Comunicazione per la Sicurezza sui dispositivi - Ritiro del dispositivo medico CLEARSIGN™ II Amplifier for LABSYSTEM™ PRO EP Recording System

Modulo di verifica – Ritiro urgente di dispositivo medico
CLEARSIGN™ II Amplifier
91046622-FA

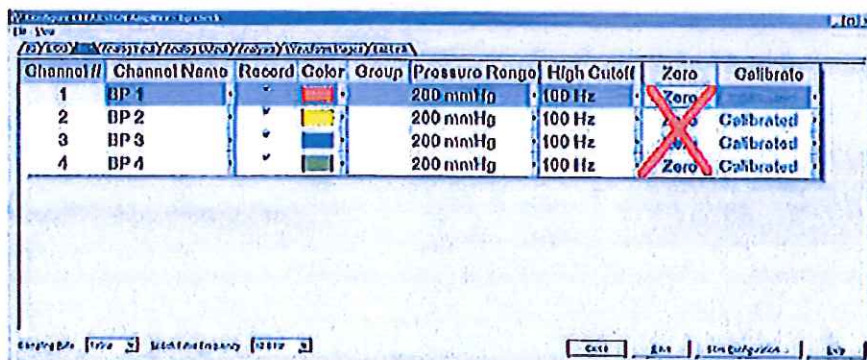
Utilizzare i canali BP sull'Amplificatore CLEARSIGN II, ma **NON** usare la funzione di azzeramento automatico (vedere figura 1). Così facendo si manterrà la completa funzionalità di tutti i 12 elettrodi ECG. Per ridurre al minimo lo sfasamento dei valori della pressione arteriosa, regolare l'altezza del trasduttore durante la ventilazione in modo che corrisponda alla traccia della linea zero sul display pressorio LSPRO. Non selezionare il pulsante Calibration (Calibrazione) in quanto, se non è stato effettuato l'azzeramento, sarà disabilitato.

Notare che se viene selezionato il pulsante Zero (Azzerare) (vedere figura 1) il modulo ECG sul CLEARSIGN II non risponderà più ad altri comandi. Per correggere questo errore, spegnere e riaccendere l'Amplificatore CLEARSIGN II tramite il pulsante di accensione posto sul retro, quindi ricalcare la configurazione dell'amplificatore desiderata prima di continuare la procedura.

La figura 1 mostra la pagina di configurazione della pressione arteriosa dell'Amplificatore CLEARSIGN II che viene utilizzata per azzerare e calibrare i canali per la misurazione invasiva della pressione. **NON** selezionare il pulsante ZERO perché ciò produrrebbe l'effetto descritto sopra sugli elettrodi ECG. Il pulsante Calibrate dovrebbe rimanere disabilitato (visualizzato in grigio).
